# STADT LEVERKUSEN

## **Vorhabenbezogener Bebauungsplan V 30/III** **„Alkenrath – Kita zwischen Geschwister-Scholl-** **Straße und Teich“**

### **Äußerungen zur Beteiligung**

Abwägungsvorschlag der Verwaltung mit Beschlussentwurf  
gem. § 1 (7) BauGB

Mögliche Ausweichstellplätze im Nahbereich – Kartengrundlage: Geobasis.NRW 2022, ohne Maßstab.

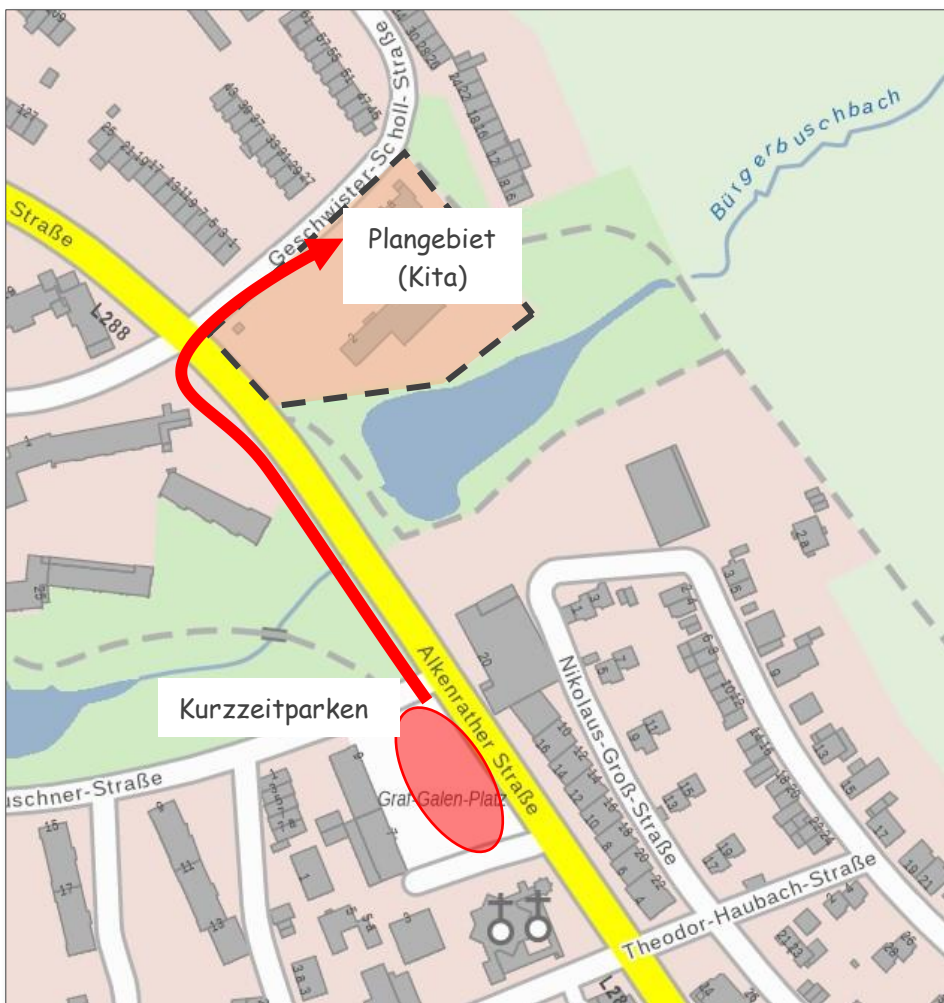
Es ist nochmal hervorzuheben, wie angespannt die Parksituation in der Geschwister-Scholl-Straße ist und dass die Straße vollständig ausgelastet ist, sodass keinerlei Spielraum für zusätzliche Parksuchende vorhanden ist.

Die Landesbauordnung geht hier bei den Kita Stellplätzen für die Hol- und Bringverkehre lediglich von einem Stellplatz pro 20-30 Kinder aus. Das Verkehrsgutachten geht im Worst Case davon aus, dass 70 % der Kinder mit dem PKW gebracht werden, was 84 Fahrzeuge ausmacht. Hier sollten laut Gutachten bei einer durchschnittlichen Verweildauer der Eltern von 5 Minuten, insgesamt 16-23 Stellplätze für 120 Kinder und insgesamt 22 Mitarbeiter errichtet werden. Dies scheint jedoch recht realitätsfern.

Kein Kindergartenkind wird eigenständig zur Kita gehen (auch nicht wie im Gutachten genannt die älteren Kinder) und erfahrungsgemäß wird der überwiegende Teil der Kinder durch die Eltern mit dem PKW, beispielsweise auf dem Weg zur Arbeit, gebracht. Darüber hinaus stehen auch in der näheren Umgebung der Kita keine Ausweichplätze zur Verfügung an denen die Eltern parken könnten, sodass die Gefahr, bei lediglich insgesamt 16-23 Stellplätzen für den Hol- und Bringverkehr sowie für die Mitarbeiter, für ein Verkehrschaos in der Geschwister-Scholl-Straße, extrem hoch ist. Gerade eine Einbahnstraße kann diese Verkehre bzw. die haltenden PKWs vor dem Gebäude nicht aufnehmen. Zudem sind die öffentlichen Stellplätze im Straßenraum erfahrungsgemäß rund um die Uhr belegt, sodass die ankommenden Eltern bei einer vollständigen Belegung des Kindergartenparkplatzes keinerlei Ausweichmöglichkeiten im öffentlichen Straßenraum haben und, wie es die Erfahrung zeigt, kreuz und quer in der Zufahrt und im öffentlichen Verkehrsraum halten und parken werden. Dies ist aufgrund der Nähe zur Alkenrather Straße dazu geeignet, zusätzlich zu den morgendlichen Verkehren, ein weiteres Verkehrschaos auf der Alkenrather Straße auszulösen.

Die o. g. Aspekte sollten erneut überprüft werden. Hinsichtlich der Kita empfiehlt der Fachbereich Ordnung und Straßenverkehr mindestens 30-40 Stellplätze errichten zu lassen um dem erhöhten Parkdruck in der Geschwister-Schöll-Straße gerecht zu werden und weitergehende Beschwerden der Eltern, besonders aber auch der Anwohner, für die Zukunft zu vermeiden.

In der Verkehrsuntersuchung wird auf Seite 16 festgehalten, dass aufgrund der – zum heutigen Bestand – ähnlichen Zufahrtssituation voraussichtlich kein seitlicher Stellplatz in der „Geschwister-Scholl-Straße“ entfallen wird. Der Entfall eines Stellplatzes (eine Fahrzeuglänge) ist aber nicht ganz auszuschließen.

Da es sich bei der vorliegenden Planung um einen vorhabenbezogenen Plan handelt und sich die Vorhabenträgerin zur Umsetzung gemäß Planzeichnung verpflichtet, gibt es keinen Anlass zur Spekulation um einen größeren Flächenbedarf der Zufahrt für das Gebäude des betreuten Wohnens.

Sollten im Zusammenhang mit der Umsetzung der Planung in der Praxis doch problematische Situationen in der „Geschwister-Scholl-Str.“ entstehen, ist es angedacht eine Regelung für den Stellplatzbereich des nahen Graf-Galen-Platzes zu finden um dort kurzzeitig den PKW abstellen zu können. Von dort sind es etwa zwei bis drei Gehminuten zur geplanten Kita.
